改善箇所説明図③

トルクコンバータ断面図

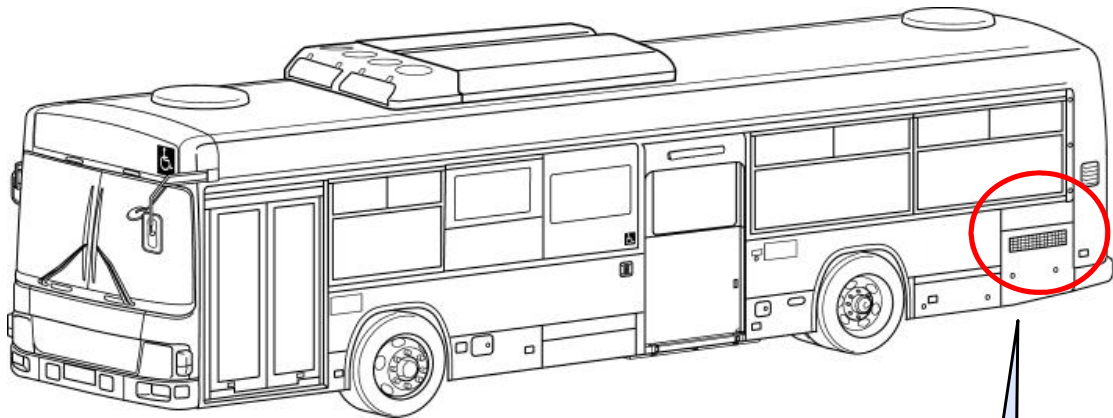
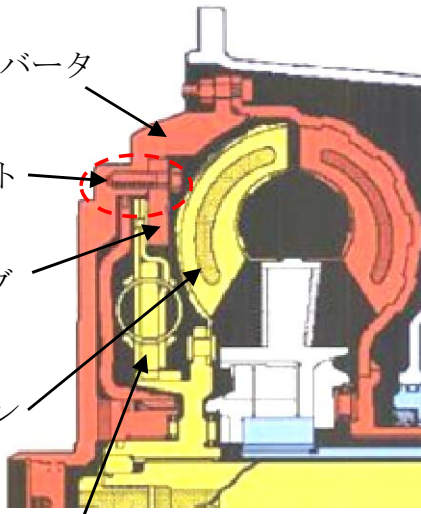
基準不適合発生箇所

路線バスの自動変速機において、トルクコンバータカバーの平面度が不適切なため、ロックアップクラッチのバックキングプレート取付けボルトが折損するものがある。そのため、そのままの状態で使用を続けると、折損したボルトがトルクコンバータカバーとタービンとの間に挟まり、最悪の場合、トルクコンバータがロックアップした状態となり、エンストして走行できなくなるおそれがある。

改善の内容：

全車両、自動変速機及びトルクコンバータの製造番号を確認し、対象となるものはトルクコンバータを良品に交換する。

識別：自動変速機ハウジング取付けボルトに黄色ペイントを塗布する。
